2025 m. lapkričio d. Nr. SUT-
Alytus

Projekto pavadinimas: „Alytaus r. sav., Punios sen., vietinės reikšmės kelių Nr. AL0001 Alytus-Pievagaliai-Punia ir AL0003 Punia-Žagariai-Strielčiai kapitalinio remonto ir dviračių-pėsčiųjų tako įrengimo darbai (DKŽ IV etapas PK55+00 iki PK 72+00)“

Objekto (vietos) apžiūros aktas Nr. 1

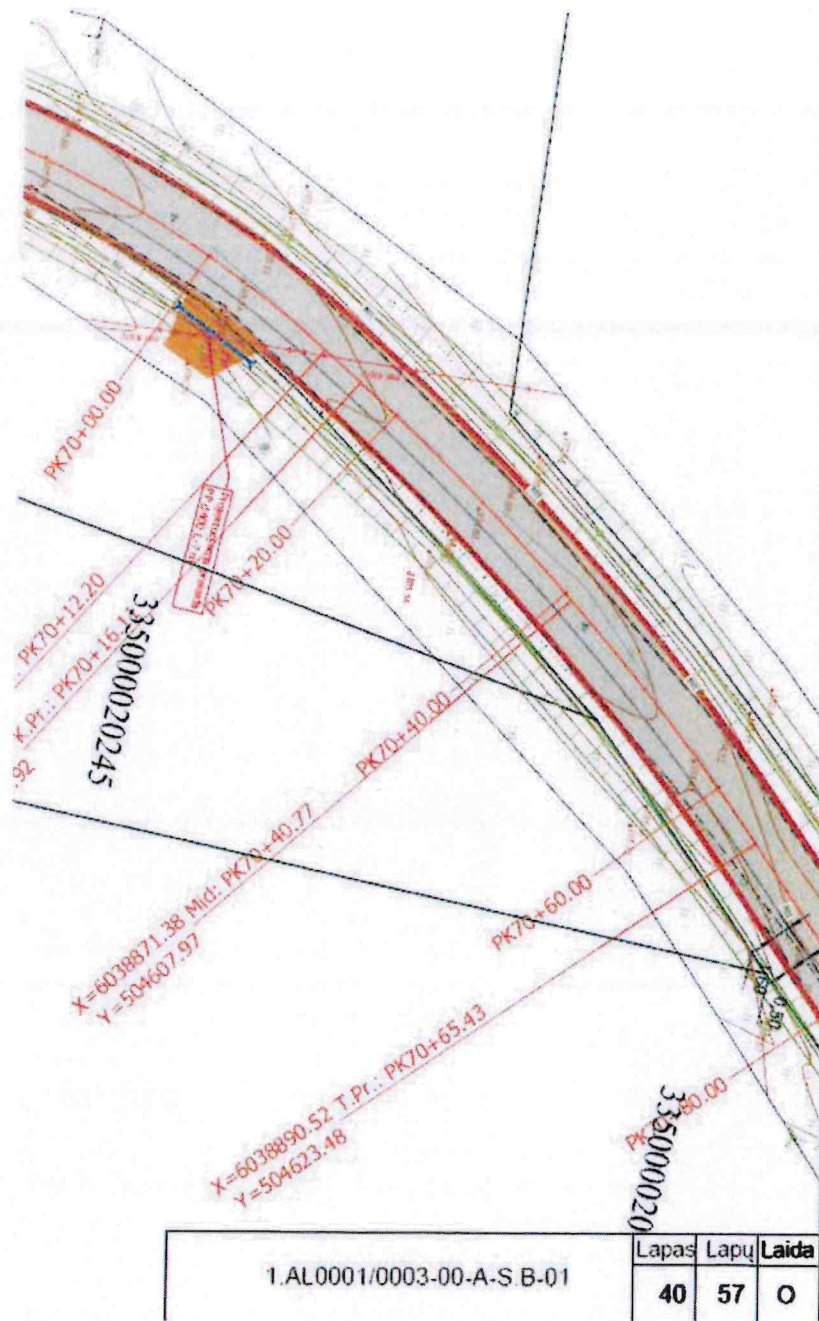
1. Pk 70+03 d.p. griovio dugno vietoje yra ESO tinklų g/b atrama, neiškėlus šios g/b atramos griovio įrengti neįmanoma (priedas Nr. 1);
2. Pagal faktinę situaciją Objekte ties Pk 62+92 k.p. yra nuovaža, kuri užtikrina patekimą į privatų žemės sklypą, tačiau pagal Aprašo sprendinius nurodytos nuovažos kapitalinio remonto darbai nėra numatyti, nuovaža nėra pažymėta Aprašo plane (priedas Nr. 2);
3. Objekte ties Pk 62+14 k.p, Pk 63+40 d.p. ir Pk 70+78 k.p. pagal privačių žemės sklypų savininkų Užsakovui pateiktą kreipimąsi yra prašoma įrengti papildomas nuovažas, kurių pagal Aprašo sprendinius įrengti nebuvo numatyta;
4. Pagal Aprašo sprendinius ties Pk 70+03 d.p. yra numatyta įrengti nuovažą, tačiau pagal faktinę situaciją ties nurodyta vieta yra apšvietimo atrama, kuri trukdo nuovažos įrengimui.

1. Ties Pk 70+03 d.p. esančia g/b ESO atrama, jog nebūtų pažeistas atramos stabilumas, atlikti griovio numelioravimo darbus įrengiant 7,0 m DN400 vamzdį ir užpilant jį gruntu;
2. Atlikti ties Pk 62+92 k.p. esančios nuovažos, kuri Aprašo plane nepažymėta, kapitalinio remonto darbus;
3. Įrengti papildomas nuovažas ties Pk 62+14 k.p, Pk 63+40 d.p. ir Pk 70+78 k.p., jog užtikrinti patekimą į privačius žemės sklypus;
4. Ties Pk 70+03 d.p. numatytą įrengti nuovažą perkelti ir įrengti ties Pk 70+20 d.p.
